AK1MA / AK1MA2 / AK2MA

AK17MA / AK17MA2 / AK25MA / AK112MA

AKM1 / AKM2

部品表

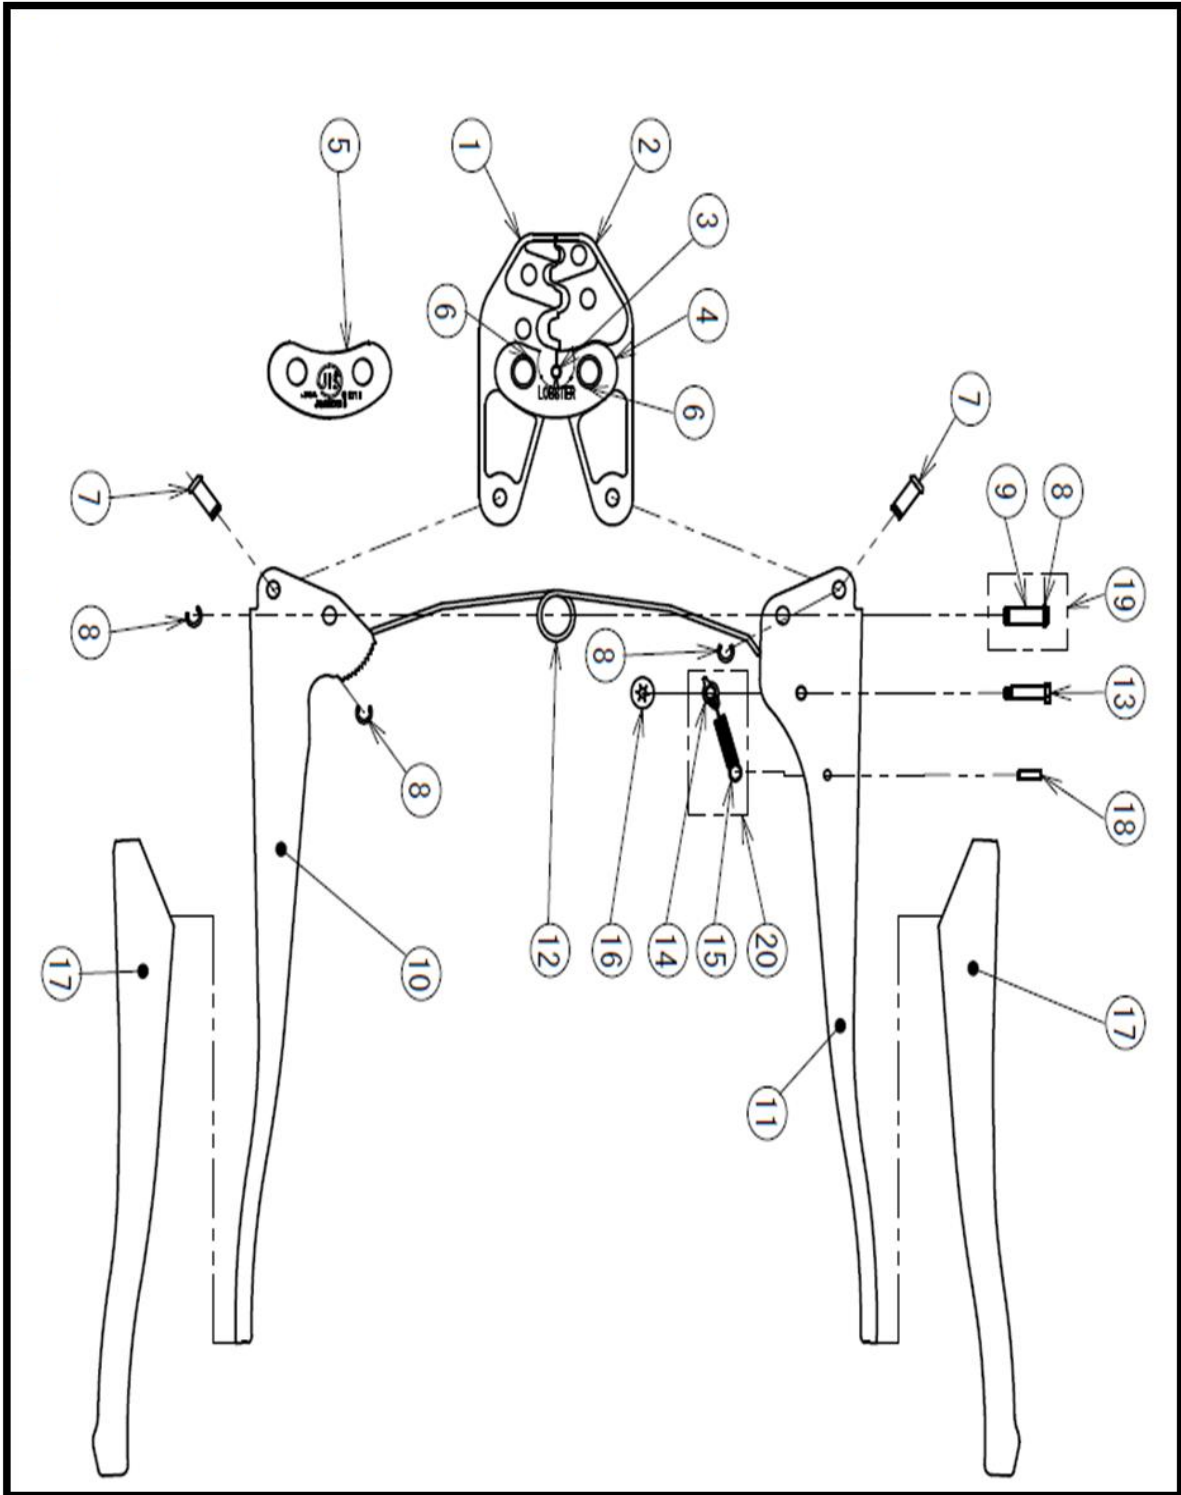
→色：シルバー
 →色：ブラック
 →片側ツバあり+止め輪1ヶ止め
 →ツバなし。止め輪2ヶ止め(両側)

☆旧タイプ用 / ★新タイプ用 (→AK1MA2用は発売当初より全て新タイプ仕様)

2018年11月よりハンドルピソの仕様が変更となっております。
 互換性ございませんので下記にて新旧の判別をお願い致します。
 ①ハンドルピン形状 上記、部品表に掲載ございます。
 ②ロット番号 ハンドル部に記載の3文字のアルファベットです。

- ※1 新品のご購入をご検討くださいませ
- ※2 メーカー修理対応となります
- ※3 レバーピソの頭部が六角形の場合、
 [照合No.20 爪ユニットA No.66910]と[照合No.13 レバーピン No.29177]の
 2点同時交換が必要です
- ※4 [照合No.20 爪ユニットA No.66910]にてご依頼ください
